INFOTECH 22-05

Protection de triangle AR terre

Gravel rear arm protection

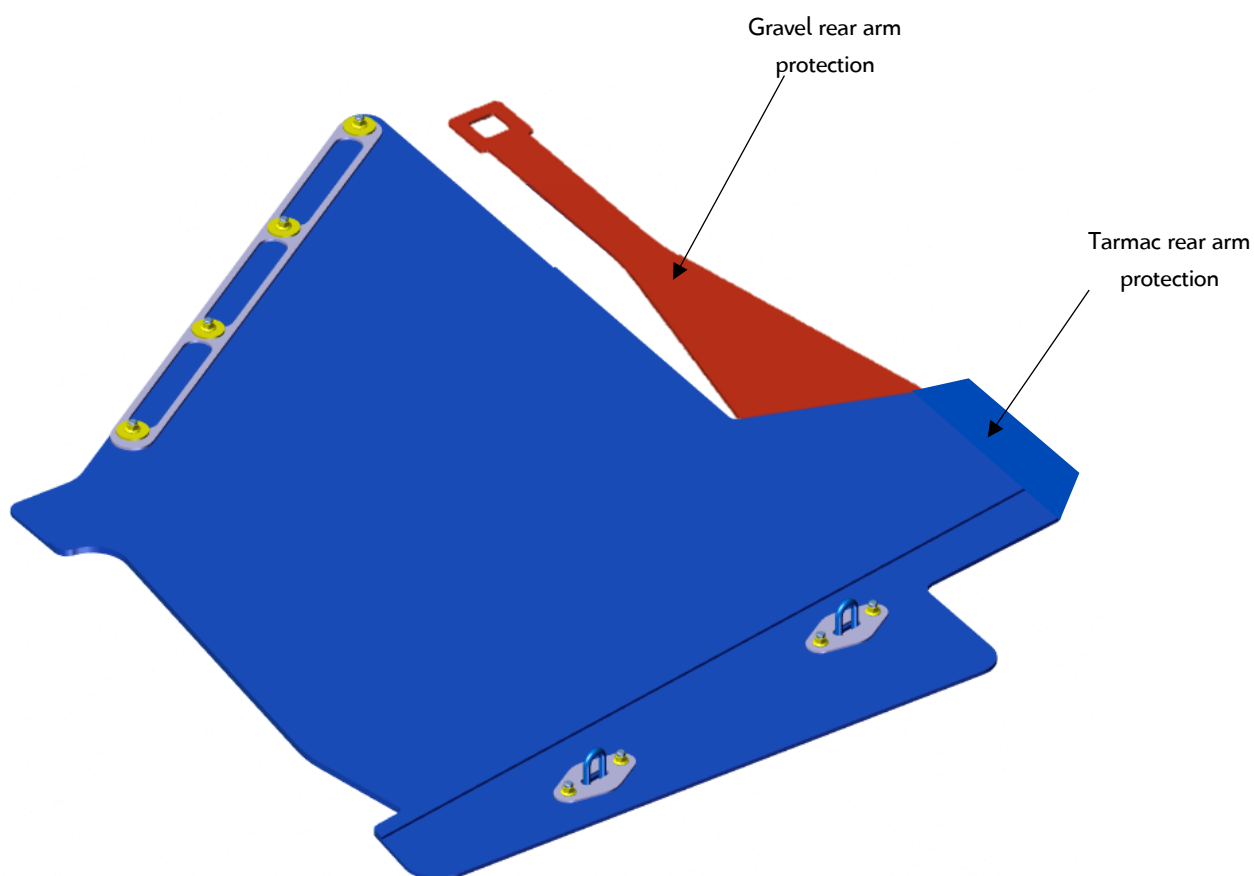
Afin de renforcer la durée de vie de la protection de triangle AR terre, nous vous recommandons de doubler la protection terre (904697358A) avec une protection asphalte (904481908B) comme illustré ci-dessous.

To increase the durability of the gravel rear arm protection, we advise you to add a tarmac rear arm protection (904481908B) above the gravel rear arm protection (904481908B) as illustrated below.
